OGGETTO: [ID VIP 10408] - Parco agrivoltaico denominato "CERIGNOLA 30.3" di potenza pari a 39,02 MW e delle relative opere di connessione alla RTN, da realizzarsi nei Comuni di Cerignola (FG), Ascoli Satriano (FG) e Melfi (PZ).

Istanza per il rilascio del Provvedimento di VIA statale ex art. 23 del D.lgs. n. 152/2006 e ss.mm.ii.

Relazione tecnica a supporto dell'istruttoria sul progetto
ID_VIP 10408

Tipologia di progetto: **Agrivoltaico**
Potenza: **39,02 MW**
Ubicazione: **Comuni di Cerignola (FG), Ascoli Satriano (FG) e Melfi (PZ)**
Proponente: **Cerignola Solar Park S.r.l.**

Figura 2 - Impianto in progetto e impianti fotovoltaici presenti o in progetto nell'area oggetto di studio - dati FER

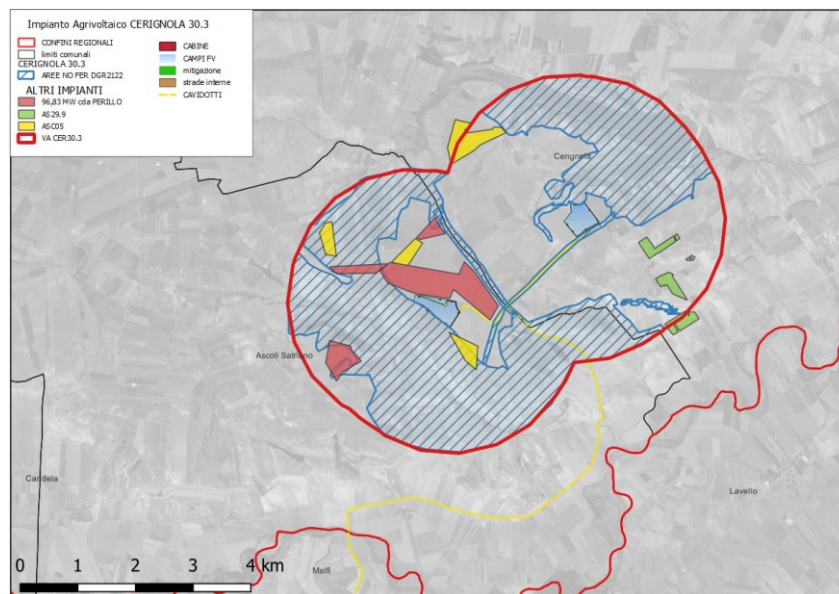
- nell'area interessata **non sono** già installati impianti della stessa fonte (**lett. a**). La Figura 2 inquadra l'impianto fotovoltaico in progetto rispetto alle installazioni attualmente realizzate, cantierate e sottoposte a iter autorizzativo concluso positivamente come da Linee Guida della Regione Puglia

Figura 4 – Area Buffer: verifica fascia di rispetto dei beni sottoposti a tutela ai sensi della parte II e III del Codice dei Beni Culturali e Paesaggistici

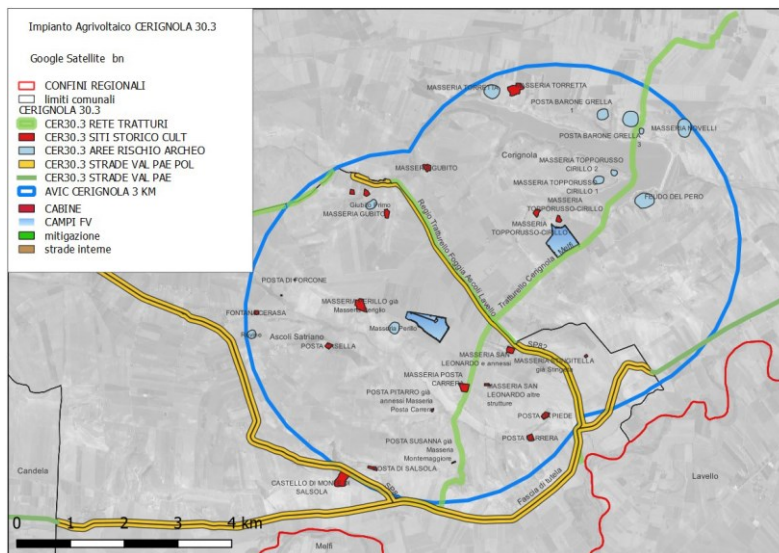
- l'area di progetto **non ricade** nella fascia di rispetto dei beni sottoposti a tutela (500 metri per gli impianti fotovoltaici) dei beni sottoposti a tutela ai sensi della parte seconda oppure dell'articolo 136 del medesimo decreto legislativo (**lett.c-quater**).

❖ L'area di progetto è idonea ai sensi dell'art.20, co.8 lett. c-quater del D. lgs. 199/2021.

Figura 7 - Carta uso del suolo - Legenda Uso del suolo - Fonte PPTR (SIT Puglia)

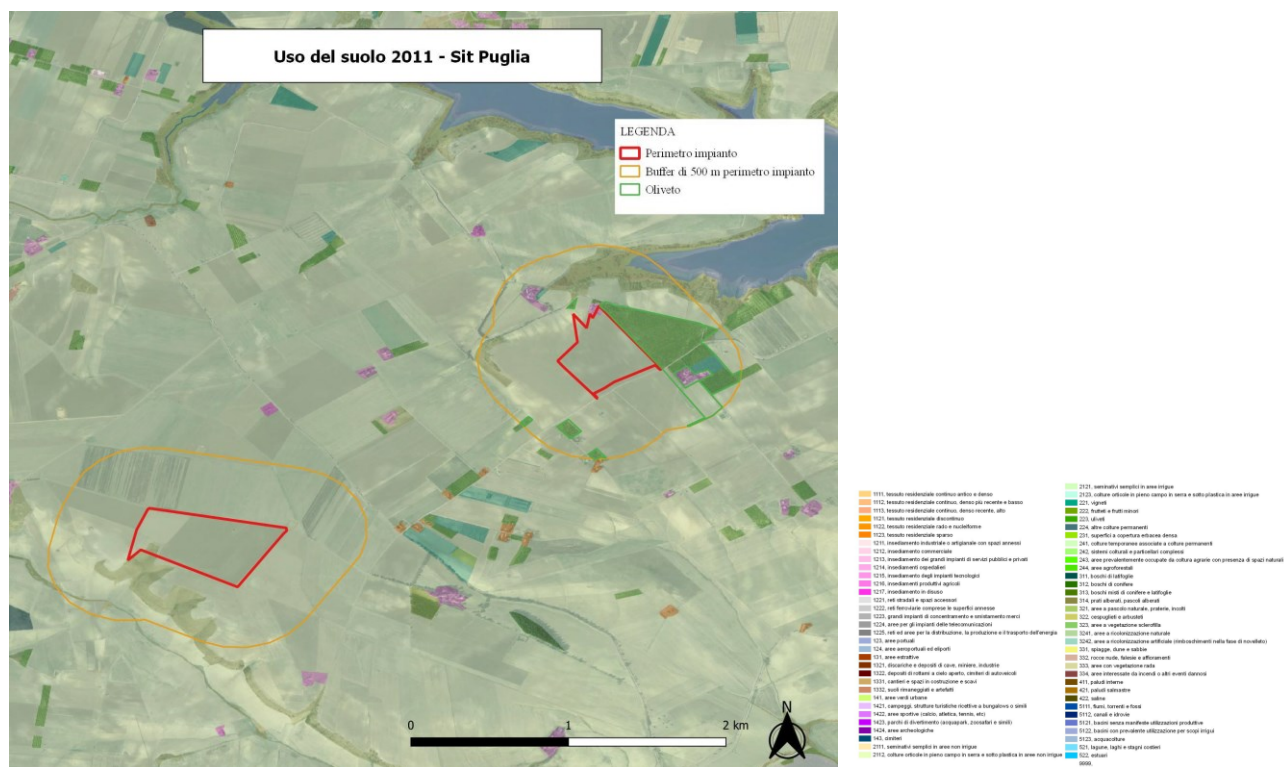
Il proponente dichiara che tutta l’area buffer di 500 m risulta essere non del tutto accessibile essendo aree private. Inoltre, risulta impossibile avere accesso alle informazioni tecniche delle colture in atto (sesto d’impianto, cultivar, età impianto, ecc.) essendo queste ultime informazioni non di pubblico dominio. Dalla cartografia del Piano paesaggistico Territoriale Regionale relativa alle produzioni vinicole la zona in cui ricade include produzione di vini ed olio quali: Aleatico di Puglia DOP, Daunia IGP; Orta Nova DOP, Puglia IGP, Rosso di Cerignola DOP, Tavoliere delle Puglie DOP, Uva di Puglia IGP, Dauno DOP – Olio EVO, Olio di Puglia IGP – Olio EVO. **Dalla documentazione in atti non risulta verificabile la presenza di colture di pregio all’interno dell’area di impianto.**

Figura 1 layout impianto agrovoltaico- Comune di Ascoli Satriano e Cerignola (FG)

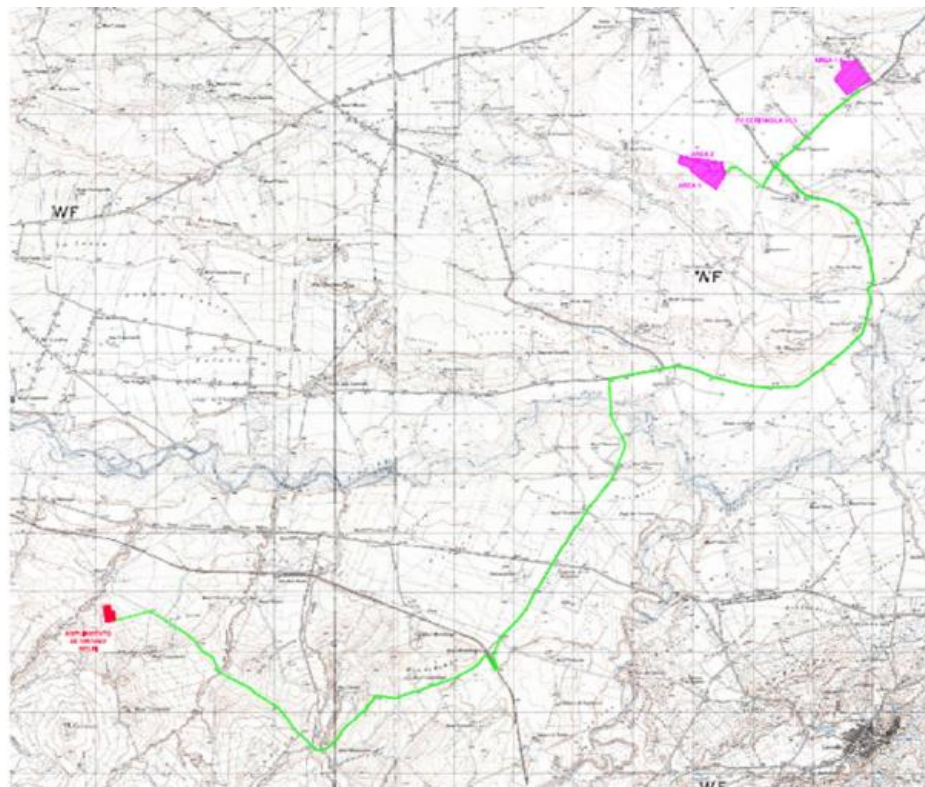
L'impianto fotovoltaico in oggetto interessa, con riferimento al Catasto Terreni di Cerignola (FG), le Part. 40-154-155 foglio 415 e Part. 9-29-30-35-36-38 foglio 416 e al Catasto Terreni del Comune di Ascoli Satriano (FG) le Part. 15-16-18-52-121-122 foglio 101.

Figura 2 Sovrapposizione intervento Comune di Ascoli Satriano e Cerignola con vincolistica P.T.A

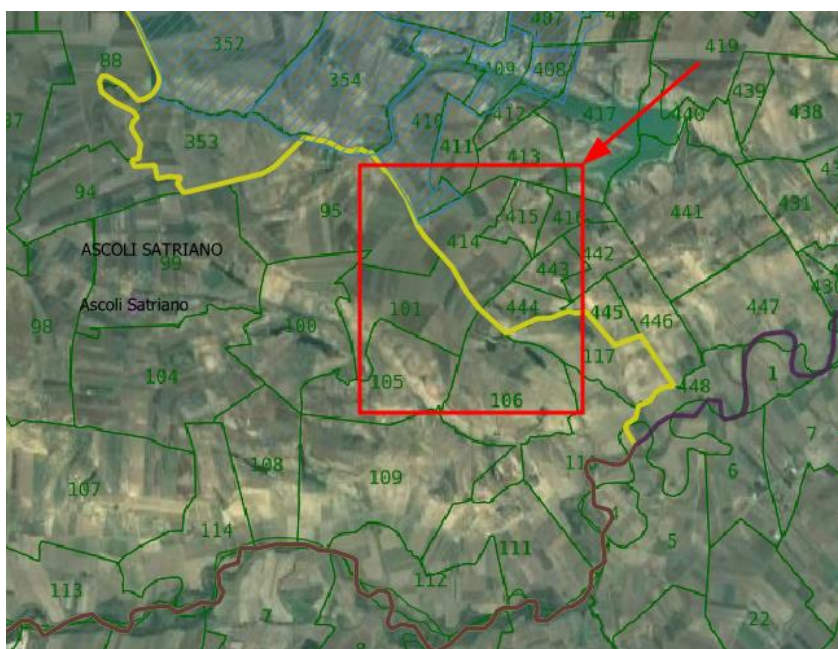
Le aree destinate alla realizzazione dell'impianto agro voltaico nei comuni di Ascoli Satriano e Cerignola non risultano sottoposte a vincoli dal **Piano di Tutela delle Acqua approvato con D.C.R. n. 230/2009 ed il cui aggiornamento 2015-2021 è stato approvato con D.C.R. n. 154 del 23/05/2023.**
